NY3P SOP8 Transfer Board 擴充修改

內容： 修改 NY3P SOP8 Transfer Board 使其支援 NY9TP16AS8 封裝。

使用 NY3P SOP8 Transfer Board (Ver.A) 2010/3/18 如下圖：

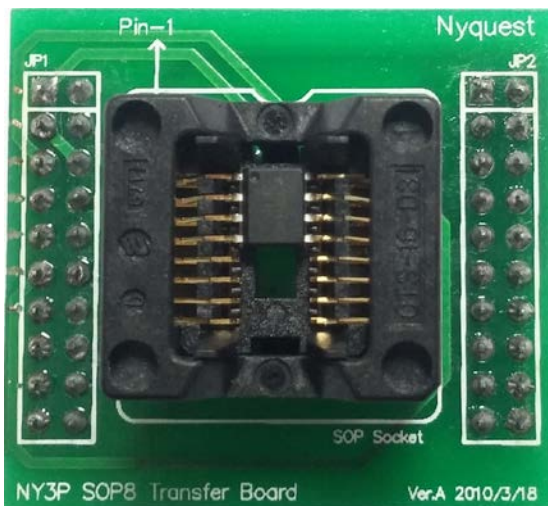
原因： 為支援 NY9TP16AS8 封裝，因此 NY3P SOP8 Transfer Board 必須進行擴充修改以因應燒錄需求。

方法： 請使用者依下述步驟自行修改：

翻至背面，將 SOP Socket Pin-1 與 Pin-4 短路，如下圖：
